Dodatek č. 2 Smlouvy o dílo

uzavřely níže uvedeného dne, měsíce a roku tento Dodatek č. 2 ke smlouvě o dílo na akci „Ústí nad Labem, Bukov – rekonstrukce ulic Školní, Návětrná, Vojnovičova“ v souladu s ustanovením § 2586 a násl. občanského zákoníku (dále jen „Dodatek č. 2“)

Změnový list č. 5

NÁZEV ZMĚNY / ROZPOČTU : Demontáž a montáž SDZ stání pro invalidu v Návětrné ulici

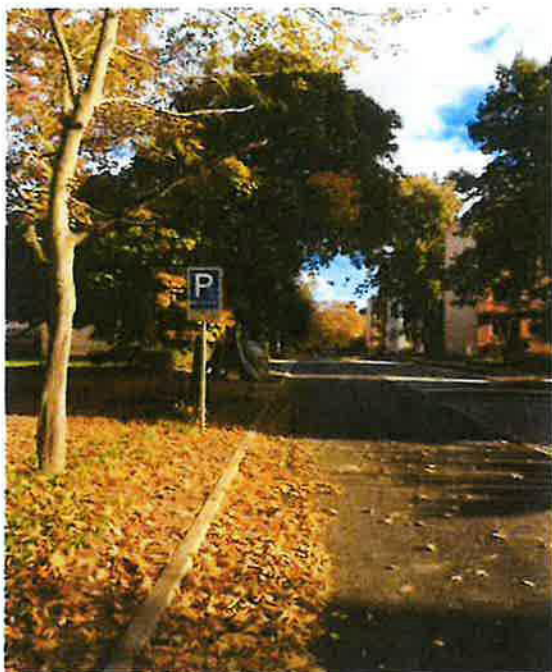
- 1) 1 x demnotáž SDZ stání pro invalidu
- 2) 1 x montáž SDZ-stání pro invalidu+zemní práce,skládka atd.

PŘÍČINA / DUVOD : Po vzniknutí projektové dokumentace si vyřídil jeden občas stání pro invalidu v Návětrné ulici. Na přání investora došlo k přemístění značky na nově vzniklé místo v Návětrné ulici.
